AUTOSTRADA REGIONALE CISPADANA DAL CASELLO DI REGGIOLO-ROLO SULLA A22 AL CASELLO DI FERRARA SUD SULLA A13

**INTEGRAZIONI AL PROGETTO DEFINITIVO E SIA COME RICHIESTO
 CON COMUNICAZIONE PROT. DVA-2013-0014126 DEL 17.06.2013
 DEL MINISTERO DELL'AMBIENTE E DELLA TUTELA DEL TERRITORIO
 E DEL MARE (MATM)**

RELAZIONE GENERALE

REL.02

FIGURA 3.21-2 – RIELABORAZIONE PORTATE ALLA STAZIONE IDROMETRICA “LA PIOPPA”

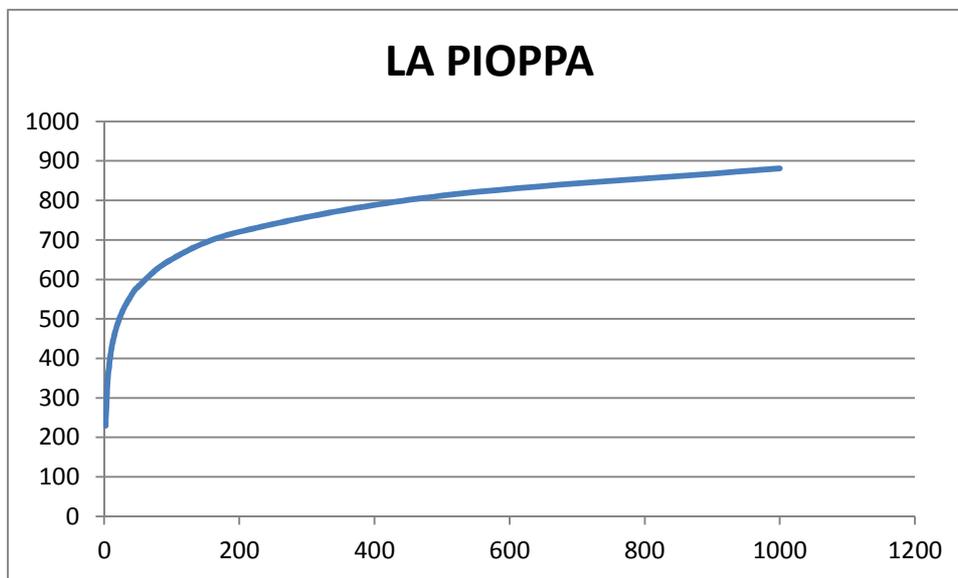
ID NOTA 3.21	Sezione nota MATTM QUADRO PROGETTUALE	Sottoparagrafo CANTIERIZZAZIONE E TERRE DA SCAVO E MATERIALI INERTI
<p><u>Richiesta di Integrazione:</u></p> <p>Si segnala che è possibile verificare le portate del fiume Secchia, ed eventualmente anche del fiume Panaro, dell'ultimo decennio consultando gli annali idrologici redatti da Arpa Servizio Idro-meteo-clima, scaricabili dal sito http://www.arpa.emr.it/sim/?idrologia/annali_idrologici, in quanto il fiume Secchia periodicamente è soggetto a piene critiche al limite della capacità portante del fiume, anche in relazione alle modifiche climatiche che si sono verificate negli ultimi anni.</p>		
<p><u>Risposta:</u></p> <p>FIUME SECCHIA:</p> <p>La portata di piena di progetto (a tempo di ritorno 200 anni), rispetto alla quale effettuare la verifica idraulica dell'attraversamento in progetto e dei suoi effetti in termini di profilo idrometrico, è stata inizialmente stabilita facendo riferimento ai valori indicati dall'Autorità di bacino del fiume Po nella "Direttiva piena di progetto", da assumere per le progettazioni e verifiche di compatibilità idraulica.</p> <p>La Tabella 3.21-2.21-1 propone le portate di riferimento per diverse sezioni. Dai valori indicati risulta evidente come, a valle dell'abitato di Rubiera, l'assetto idraulico del corso d'acqua sia condizionato dalla presenza della cassa di espansione, realizzata su un'area di circa 1.000 ha e con un volume d'invaso di circa 15 milioni di metri cubi. Tale opera entra in funzione per portate superiori a circa 450 m³/s ed è in grado di laminare, in modo compatibile con la massima capacità di deflusso del tratto arginato di valle, piene con tempo di ritorno >20 anni.</p> <div style="display: flex; justify-content: space-between;"> <div data-bbox="159 1377 981 2004" style="width: 45%;"> </div> <div data-bbox="997 1377 1444 2038" style="width: 45%;"> <p>Le casse di laminazione si estendono prevalentemente in sinistra e, più limitatamente, in destra orografica del Fiume Secchia, in località Rubiera (RE) e Campogalliano (MO). L'invaso, orientato approssimativamente in direzione SW-NE, è stato realizzato nei primi anni '70 e successivamente ampliato negli anni '90.</p> <p>Nel 2010 l'autorità dio bacino del fiume Po ha attivato uno studio idrologico sul fiume Secchia proprio</p> </div> </div>

Durante la fase di analisi idraulica del Progetto Definitivo, sono stati presi in esame, come suggerito nel quesito posto in epigrafe, anche i valori registrati da ARPA ricavati nel sito http://www.arpa.emr.it/sim/?idrologia/annali_idrologici e di cui si trova riscontro nel documento (Rif. Doc 0000AP0A00AWS000WWSC08A_DATI IDROMETRICI e ubicazione stazioni 0000AP0A00AWS000WWCO02A_CorografiaStazionildrometriche). Dall'elaborazione di questi dati tramite i canonici metodi proposti da Gumbel si erano calcolati i valori di portata per Tempo di Ritorno assegnato ed in tutti i casi esaminati essi risultavano inferiori rispetto quelli utilizzati nell'ambito del Progetto.

Analizzando questi valori attraverso la legge probabilistica di Gumbel si ottiene che per un TR=200 anni la portata risulta pari a 720m³/s, inferiore alla portata utilizzata cautelativamente nello studio del fiume Secchia pari a 900m³/s.

FIGURA 4.22-1 STRALCIO ELABORATO 6192_PD_0_000_00000_0_IA_CT_17_A "CARTA DELLE AREE PROTETTE (TAV. 1/3)" ALLEGATO ALLO STUDIO DI IMPATTO AMBIENTALE DEL PROGETTO DEFINITIVO (IN VERDE I SITI NATURA 2000)

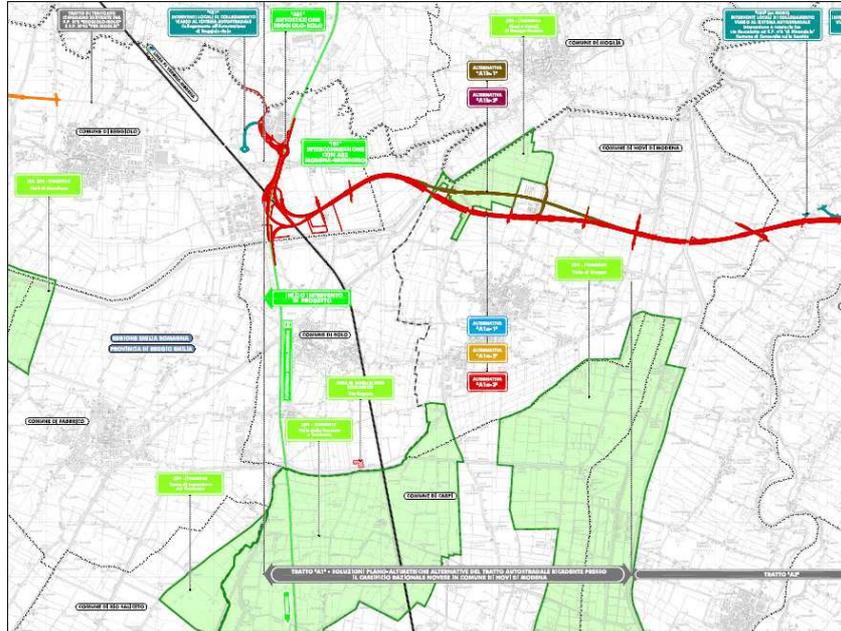
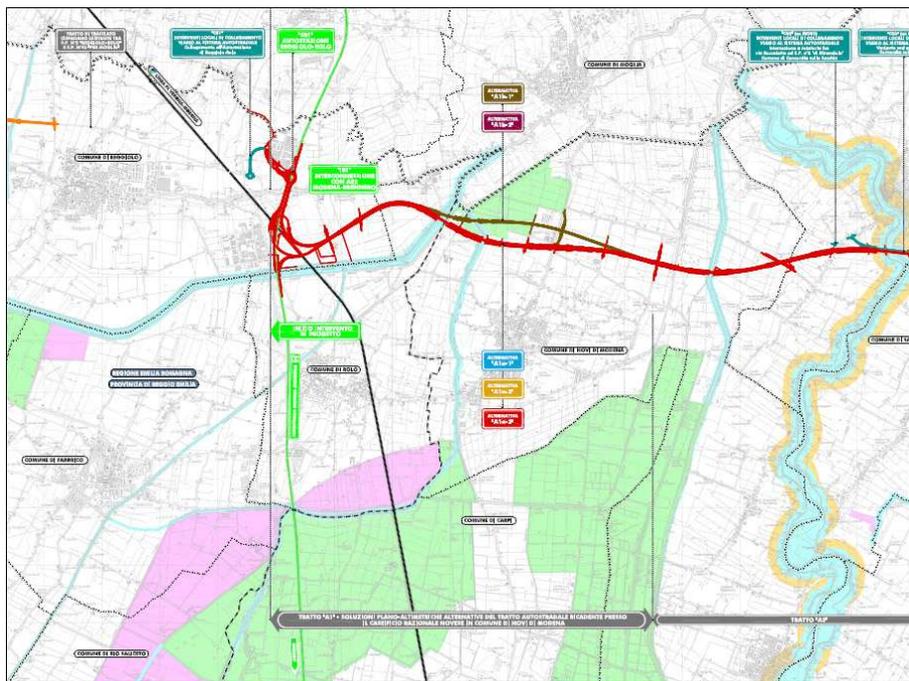
ID NOTA 4.21	Sezione nota MATTM QUADRO AMBIENTALE	Sottoparagrafo VEGETAZIONE, FLORA, FAUNA
<p><u>Richiesta di Integrazione:</u></p> <p>Si ritiene necessario valutare in fase di SIA gli impatti della fase di cantiere sulla funzionalità ecologica del territorio in particolare riferita alla garanzia di mantenimento della connettività ecologica dei corridoi ecologici intercettati dalle opere in progetto.</p>		
<p><u>Risposta:</u></p> <p>Nell'ambito territoriale di riferimento si riscontra la presenza di una rete ecologica di livello regionale, dove sono individuate le aree di importanza sovra locale, e di tre reti ecologiche di livello provinciale in cui vengono individuati gli elementi ecologici di livello locale. Il quadro conoscitivo dello SIA (elaborato 6146_PD_0_000_00000_0_IA_RG_05_A cap. D.9.4) ha censito e analizzato le caratteristiche di tutti gli elementi (areali e lineari) appartenenti alla rete ecologica locale e sovralocale ricadenti all'interno dell'ambito territoriale interessato dall'opera.</p> <p>Ad integrazione dell'analisi sopra descritta, nell'ambito delle attività preliminari alla progettazione definitiva dell'Autostrada Regionale Cispadana sono state condotte diverse indagini di campo volte a rilevare le principali caratteristiche e/o interferenze del territorio con l'opera autostradale. Per quanto riguarda gli elementi di interesse naturalistico-ambientale del territorio è stato effettuato il "censimento dei maceri" e l'analisi della "Funzionalità Fluviale dei corsi d'acqua" (IFF).</p> <p>Acquisito questo quadro di dettaglio della rete ecologica esistente (e pianificata), gli impatti legati alla fase di cantiere dell'opera in relazione alla funzionalità dei corridoi ecologici e degli elementi che concorrono alla definizione della rete ecologica stessa, sono stati puntualmente valutati nell'elaborato 6290_PD_0_000_00000_0_IA_RG_08_A "Quadro di riferimento ambientale – Impatti del progetto e interventi di mitigazione e compensazione agro – ambientale relazione 2/2" al capitolo. E.3.9.1.</p> <p>Infine, anche nella matrice di valutazione degli impatti è stata inserita la specifica voce "Interferenza con elementi della rete ecologica" rispetto alle lavorazioni di cantiere, associando ad ogni singola lavorazione di cantiere il relativo grado di impatto, secondo le quattro coppie di giudizi previste dal metodo Bresso: lungo/breve termine, reversibile/non reversibile, lieve/grave, locale/strategico.</p> <p>La valutazione degli impatti ha quindi consentito di predisporre un quadro organico di interventi di mitigazione ambientale finalizzati al mantenimento della connettività ecologica dei corridoi ecologici interferiti dagli interventi di progetto durante le fase costruttiva dell'opera.</p>

Esaminando l'area della ZPS Siepi e Canali di Resega-Foresto al livello di macro scala, al fine di migliorare la comprensione delle possibili dinamiche faunistiche del territorio in esame, emerge come la maggior quota di biodiversità faunistica sia ospitata all'interno di un sistema di zone che afferiscono alla rete delle aree protette (Rete Natura 2000, Riserve, Oasi) e lungo il corso dei fiumi Secchia e Po, posti rispettivamente immediatamente ad est e a nord.

Il progetto in analisi interferirà con un esiguo lembo del sito Natura 2000 ZPS IT4040016 "Siepi e Canali Resega e Foresto". Infatti, il tracciato di progetto si svilupperà per un tratto di circa 170 m all'interno della ZPS non intersecando tuttavia alcun habitat di interesse comunitario. Ciononostante, la nuova viabilità
